ZÁVAZNÝ
SERVISNÍ BULLETIN

Závazný bulletin Z 126, Z 226/32a - Rev.1
Z 326/86a - Rev.1
Z 526/69a - Rev.1
Z 726/19a - Rev.1

3. **DŮVOD:** Ojedinělý výskyt koroze na pásnicích hlavního nosníku křídla.

HORNÍ STRANA KŘÍDLA

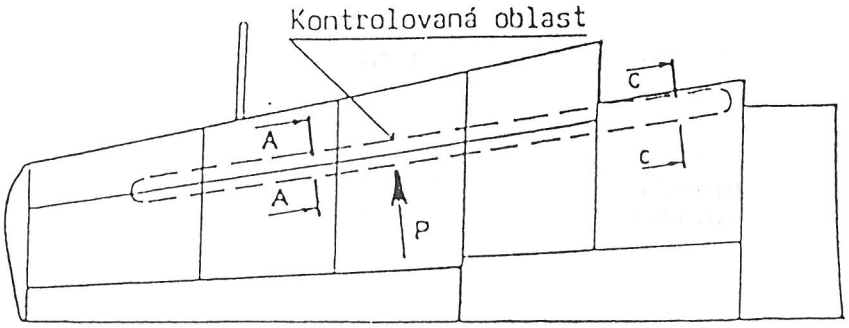
9. POSTUP PRÁCE: a) Kontrola povrchu horní a spodní strany křídla v oblasti hlavního nosníku:

Místní koroze na vnější straně L-profilu, který tvoří pásnici nosníku křídla (viz Řez A-A), je spolehlivě zjistitelná pohledem ve směru P (viz obr. křídel), protože přítomnost tzv. vrstevnaté koroze (exfoliation corrosion) se projevuje vydutím potahového plechu na nýtové řadě (viz Řez B-B), které je způsobeno "nabotnáním" napadené plochy. Rovněž dochází i k výraznému uvolnění hlav nýtů v napadené oblasti.

Řez C - C

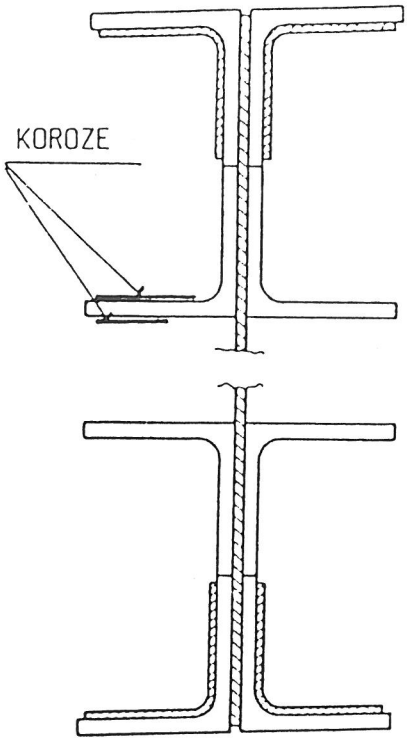
b) Kontrola pásnic hlavního nosníku uvnitř kořenové části křídla:
Vypustit palivo, demontovat palivové nádrže a vizuálně kontrolovat povrch L-profilů horní a spodní pásnice (viz Řez C-C). Pro umožnění kontroly strhnout plátěné záslepky na kostře křídla, které brání přístupu ke kontrolovaným místům.

c) Pokud prohlídka prokáže nepřítomnost koroze, stržené plátěné záslepky nahradit novými a namontovat zpět palivové nádrže.
Výsledek kontroly zapsat do Letadlové knihy.

d) V případě,že pásnice hlavního nosníku jsou napadeny korozí, křídlo vyřadit z provozu, jeho oprava není možná.
